SECRETARIA DE MEDIO AMBIENTE Y RECURSOS NATURALES

RESPUESTAS a los comentarios recibidos respecto del Proyecto de Norma Oficial Mexicana PROY-NOM-010-CNA-2000, Válvula de admisión y válvula de descarga para tanque de inodoro-Especificaciones y métodos de prueba.

La Comisión Nacional del Agua, Organismo Desconcentrado de la Secretaría de Medio Ambiente y Recursos Naturales, por conducto del Comité Consultivo Nacional de Normalización del Sector Agua, en cumplimiento a lo dispuesto en las fracciones II y III del artículo 47 de la Ley Federal sobre Metrología y Normalización, publica las respuestas a los comentarios efectuados al Proyecto de Norma Oficial Mexicana PROY-NOM-010-CNA-2000, Válvula de admisión y válvula de descarga para tanque de inodoro-Especificaciones y métodos de prueba, publicado en el **Diario Oficial de la Federación** el día 23 de enero de 2002, mismos que fueron recibidos y desahogados en el seno del Comité correspondiente, en los siguientes términos:

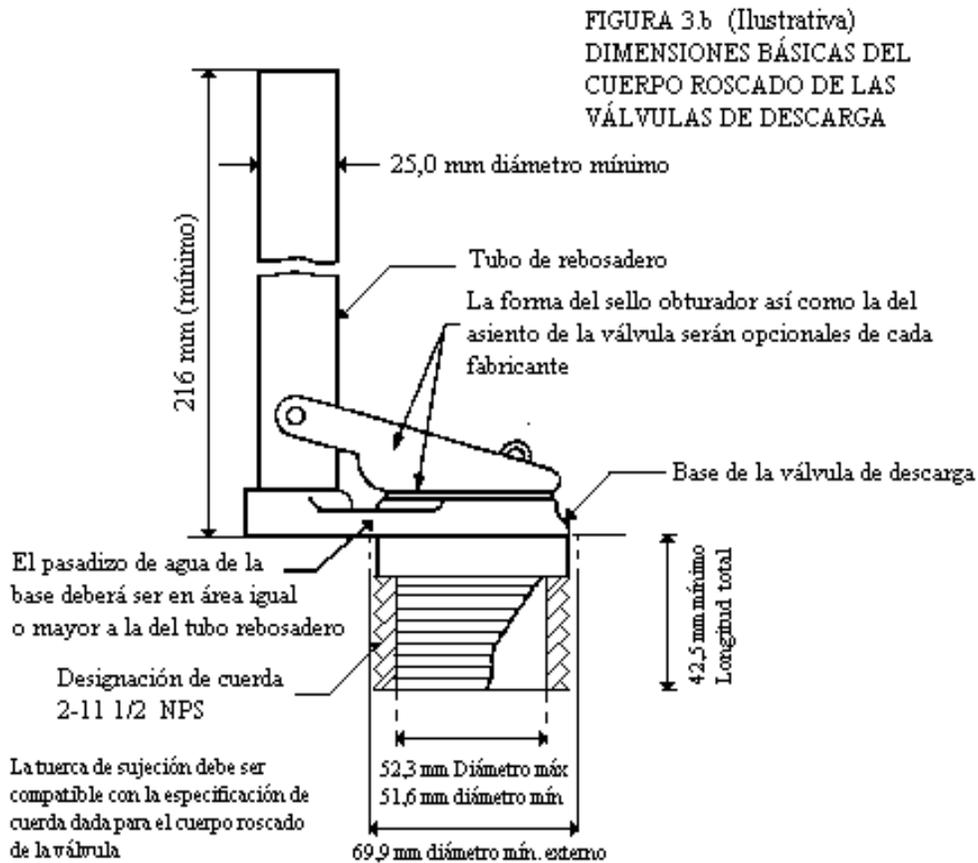
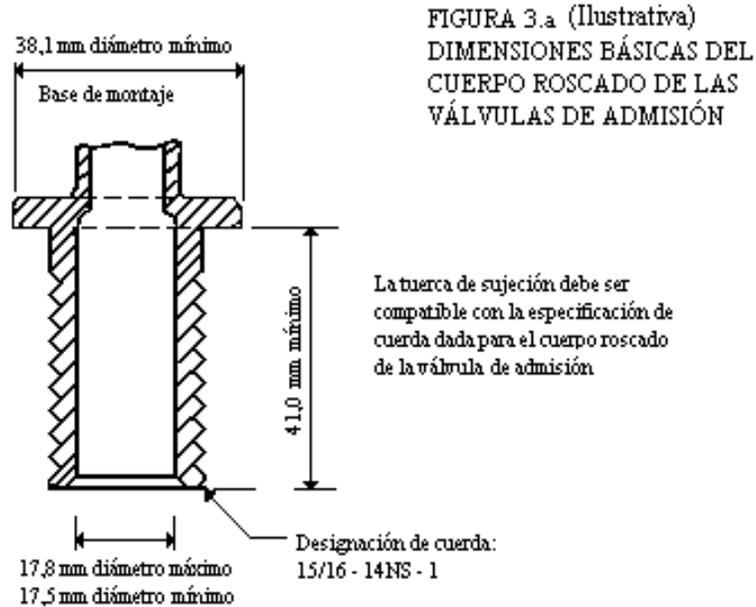
15. Comentario: 6.1.1. Dimensiones de montaje.- En la figura 3.a.- Dice:El cuerpo roscado de la válvula. Se propone:El cuerpo roscado de la válvula de admisión. Razón: Ser más específico de qué válvula se indica.

16. Comentario: En la figura 3.b.- Dice: 21.6 mm (mínimo). Se propone: 216 mm (mínimo). Razón: Cuestión del punto decimal.

26. Comentario: Figura 3.a. Dice: 6 mm máx. (sin roscar). Se propone: Eliminar esta cota. Razón: Con la prueba 6.1.2 "Hermeticidad del montaje" no se requiere la cota mencionada. Dice: Designación de cuerda: 15/16-14NS-1; Diámetro exterior máx/mín = 23.76/23.40; Diámetro de paso Máx/mín = 22.58/2.40, se propone: Designación de cuerda: 15/16-14NS, Razón: Con los resultados de prueba de los incisos 8.1.1.2b)

27. Comentario: Figura 3.b. Dice: 35 mm mínimo longitud efectiva de cuerda. Se propone: Eliminar esta cota. Razón: Con la prueba 6.1.2 "Hermeticidad del montaje" no se requiere la cota mencionada.

Respuesta: Procede, se aclara la figura 3.a, queda como sigue:

Respuesta: Procede, se aclara la figura 3.b, se atiende en términos de la respuesta realizada al comentario 15.

Respuesta: Procede, se corrige la figura 3.a, se complementa con la respuesta realizada al comentario 15.

Respuesta: Procede, se corrige la figura 3.b, se complementa con la respuesta realizada al comentario 15.

FIGURA 1. EQUIPO DE PRUEBA

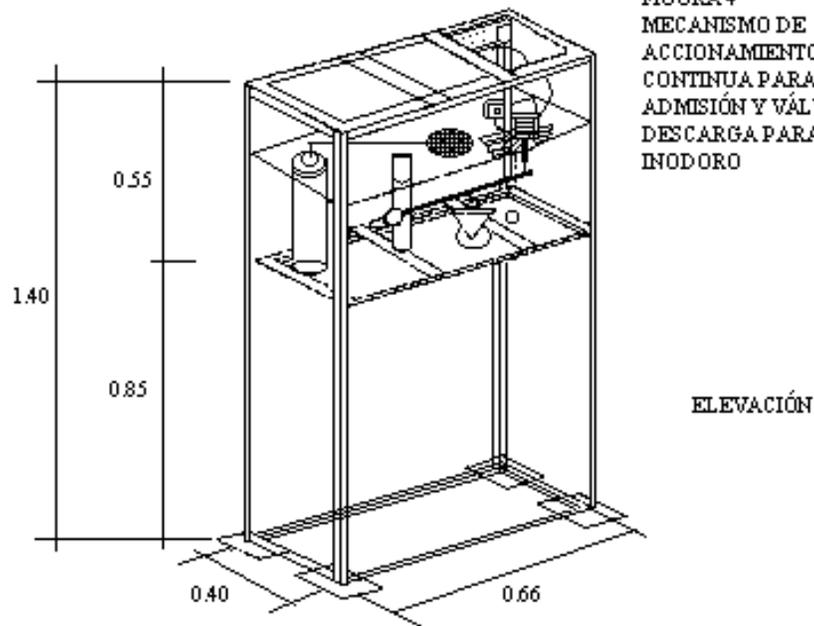
47. Comentario: Figura 1.

Eliminar la válvula número 9 (válvula de globo o esfera)

Respuesta: Procede, por lo que la Figura 1, queda como sigue:

FIGURA 4
 MECANISMO DE
 ACCIONAMIENTO EN FORMA
 CONTINUA PARA VÁLVULAS DE
 ADMISIÓN Y VÁLVULAS DE
 DESCARGA PARA TANQUE DE
 INODORO

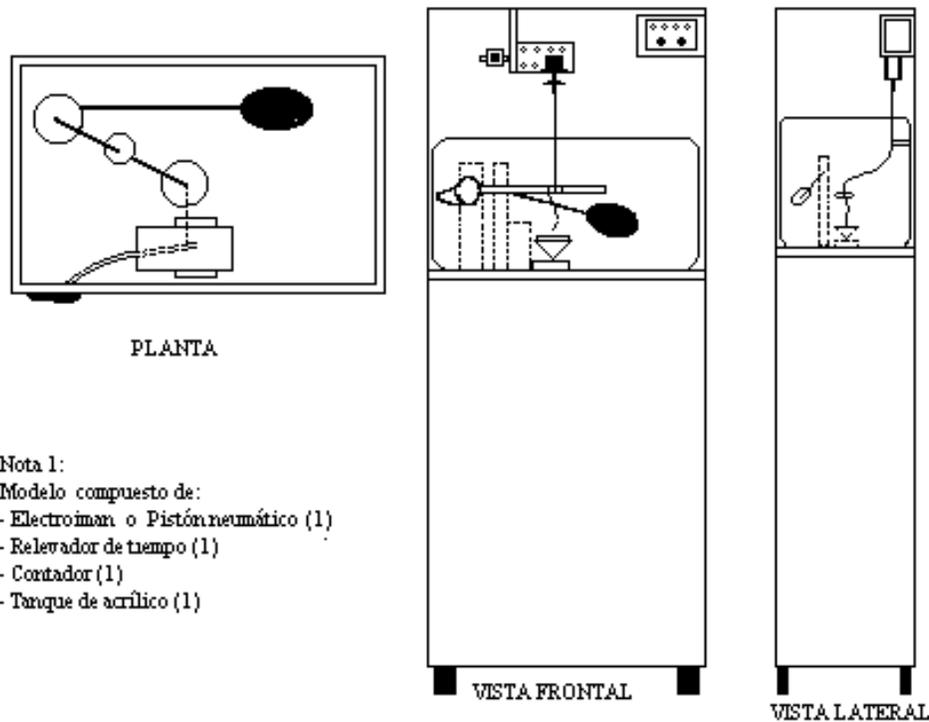
48. Comentario: Dice: En la figura 4

Mecanismo de accionamiento en forma continua para válvulas de descarga para tanque de inodoro

En la nota 1

- Cortador

- Estructura formada de ángulo perforado a cada 10 cm

Se propone: En la figura 4

Mecanismo de accionamiento en forma continua para válvulas de descarga para tanque de inodoro

En la nota 1

- Contador de ciclos

- Eliminar

Respuesta: Procede, se aclara la redacción, quedando como sigue:

- Contador de ciclos

La estructura puede ser de cualquier material, por lo tanto se suprime: Estructura formada de ángulo perforado a cada 10 cm.
